COMUNE DI CAVENAGO DI BRIANZA

VARIANTE AL PIANO DI GOVERNO DEL TERRITORIO

PIANO DI GOVERNO DEL TERRITORIO

Esame e controdeduzioni alle osservazioni presentate

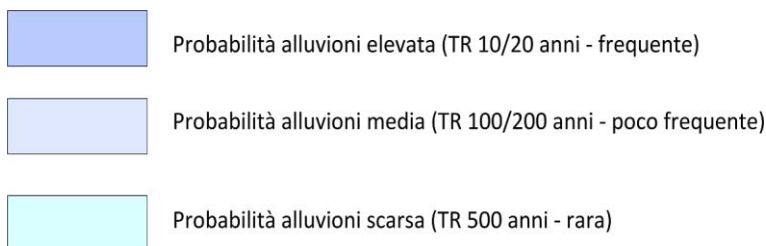
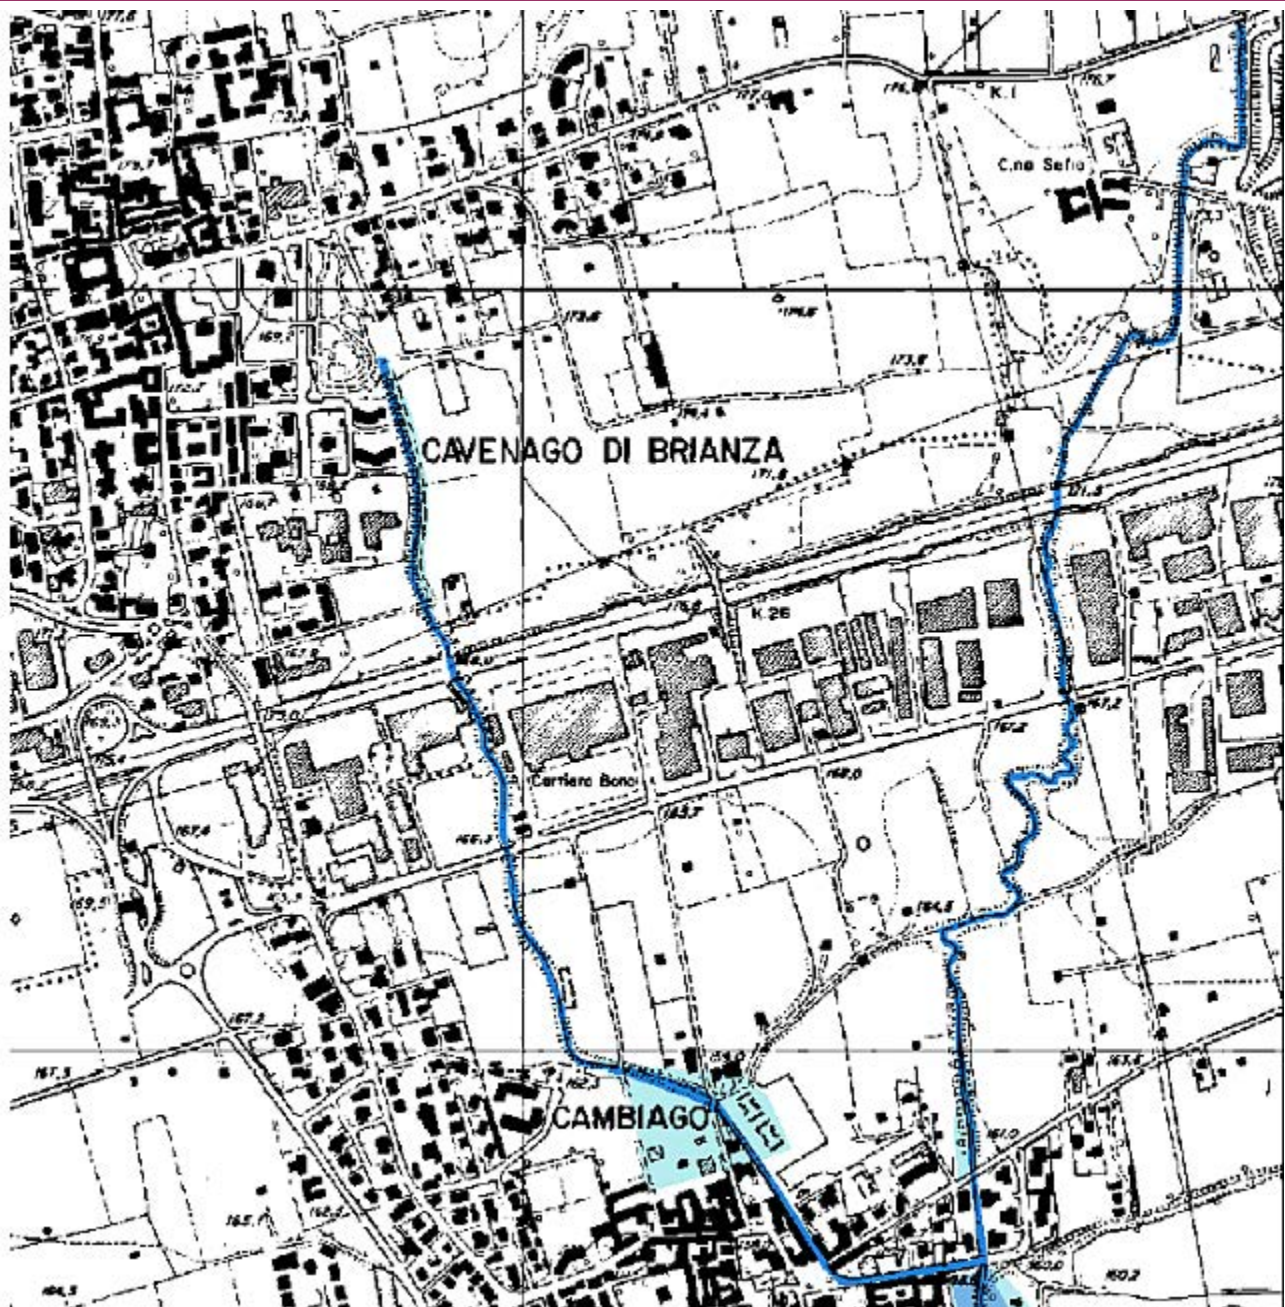
Pur non essendo presente il PAI, il recente Piano di Gestione del Rischio Alluvioni (adottato con deliberazione n. 4 nella seduta del 17 dicembre 2015 e approvato con deliberazione n. 2 del 3 marzo 2016 dal Comitato Istituzionale dell'Autorità di Bacino del Fiume Po), istituisce su territorio di Cavenago due areali di rischio sui tratti meridionali del Torrente Cava e del rio Pissanegra.

Il recente PGRA (2016 - Piano di Gestione del Rischio Alluvioni) classifica l'area prossima al Torrente Cava a monte dell'autostrada come:

Area con probabilità alluvioni scarsa/rara con tempi di ritorno $TR=500$ anni.

Tale elemento definirà una specifica classificazione nella Carta di Fattibilità Geologica nell'ambito della revisione generale del documento geologico.
